**Avis de la mission régionale d'autorité environnementale
sur le projet de construction de parc photovoltaïque flottant sur
la commune de Montaut (Ariège)**

N°Saisine : 2022-10188

Avis émis le 17 mars 2022

Figure 2 : plan de masse du projet issu de l'étude d'impact

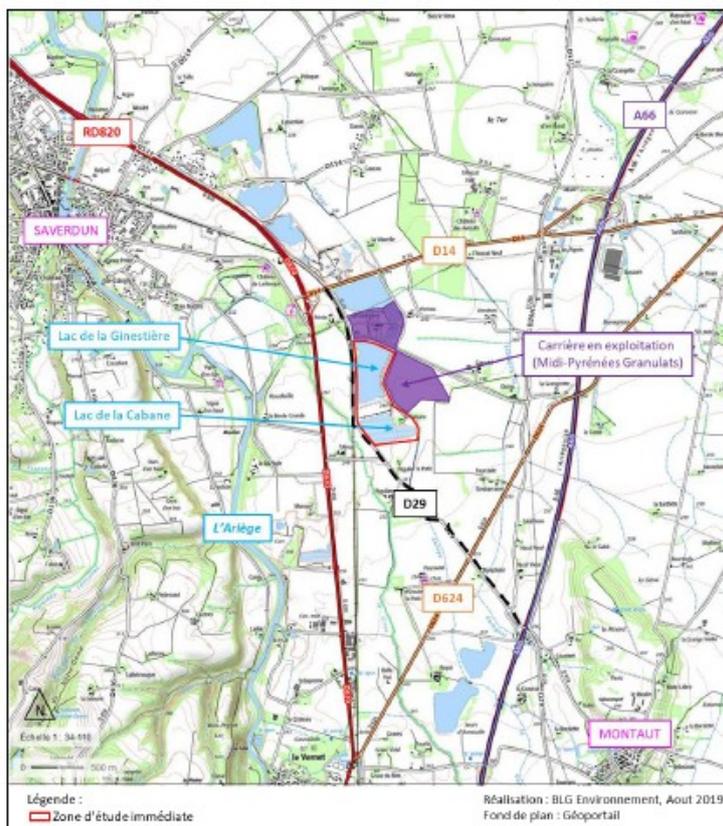
- une clôture de poteaux bois et grillagée sur l'ensemble de la centrale d'une hauteur de 2 m équipée de passage à faune et dont la longueur totale n'est pas précisée ;

- les aménagements paysagers qui comprennent la plantation d'une haie bocagère dont la longueur n'est pas précisée et installée en limite ouest du projet en bordure de la RD29 ;

Certains éléments du projet manquent de précision. Les linéaires de pistes et de haies à créer ne sont pas précisés. Les matériaux utilisés pour les pistes de circulation ne sont pas décrits. Le choix définitif concernant l'ancrage des structures flottantes n'est pas arrêté. La MRAe considère qu'à défaut de choix, les incidences pour l'environnement et les mesures prévues pour éviter, réduire ou compenser, les impacts (biodiversité et paysage notamment) des deux procédés d'ancrage envisagés (ancrage à vis ou ancrage par corps morts) doivent être présentées dans le dossier.

La MRAe recommande de compléter le dossier, par une évaluation des incidences des hypothèses d'équipements d'ancrage sur la biodiversité et le paysage et d'en conclure les impacts bruts et les mesures à mettre en œuvre.
